Informacja z przebiegu zebrania z wykonawcami,

sporządzona zgodnie z art. 136 ust. 2 ustawy Prawo zamówień publicznych w postępowaniu przetargowym nr 472400735 – nt.: „Pogłębianie szybu II do poziomu 880 m Oddział KWK ROW Ruch Chwałowice”

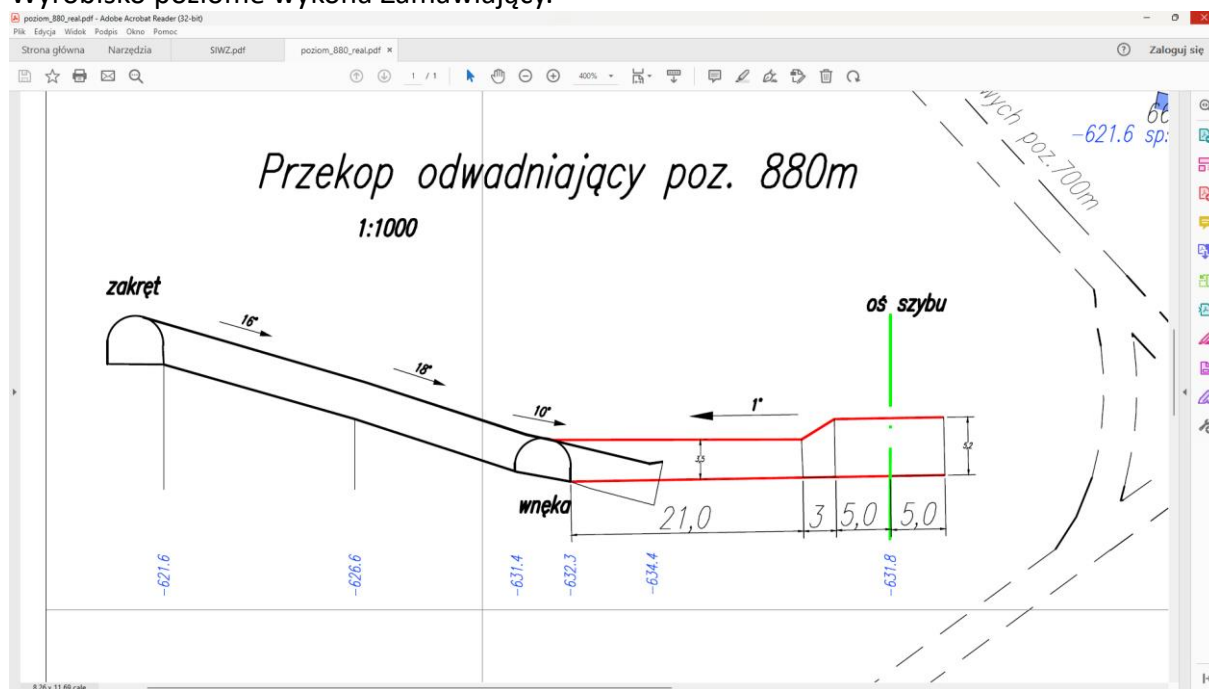
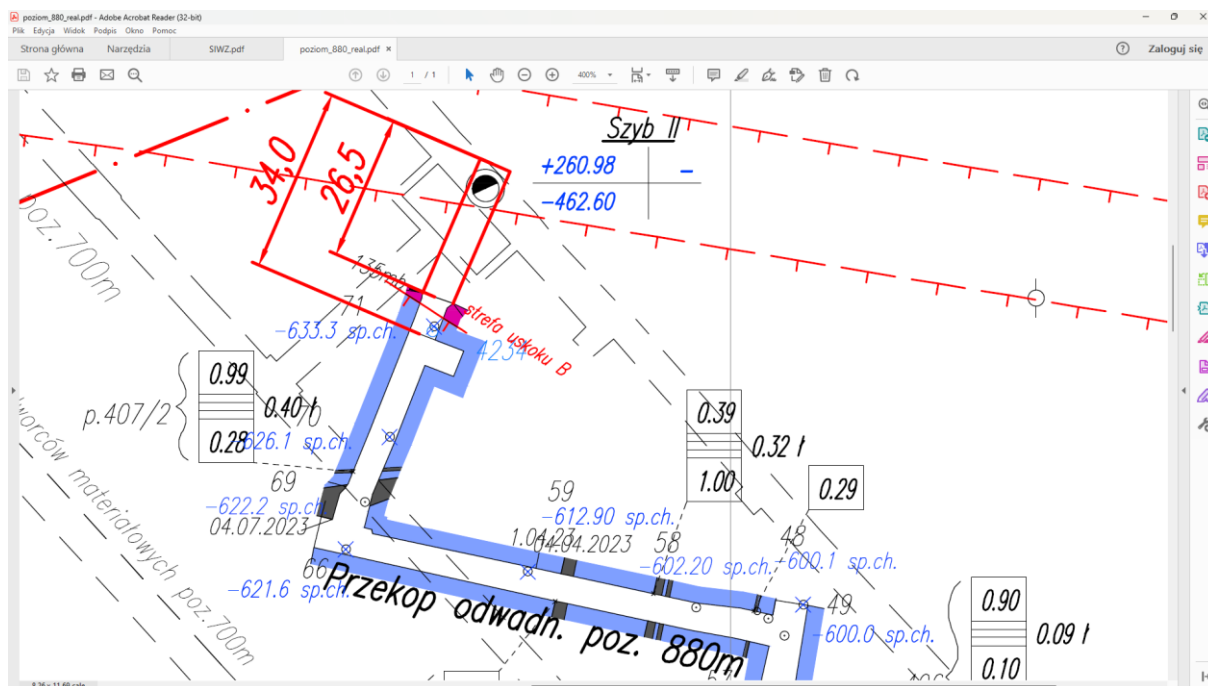
Jaka jest długość wyrobiska poziomego - przekopu odwadniającego poz. 800 do szybu i w jakim zakresie jest do wykonania przez Wykonawcę?

Długość całego odcinka poziomego - 34m, od wnęki komory pomp do osi szybu - 29m. Wyrobisko poziome wykona Zamawiający.
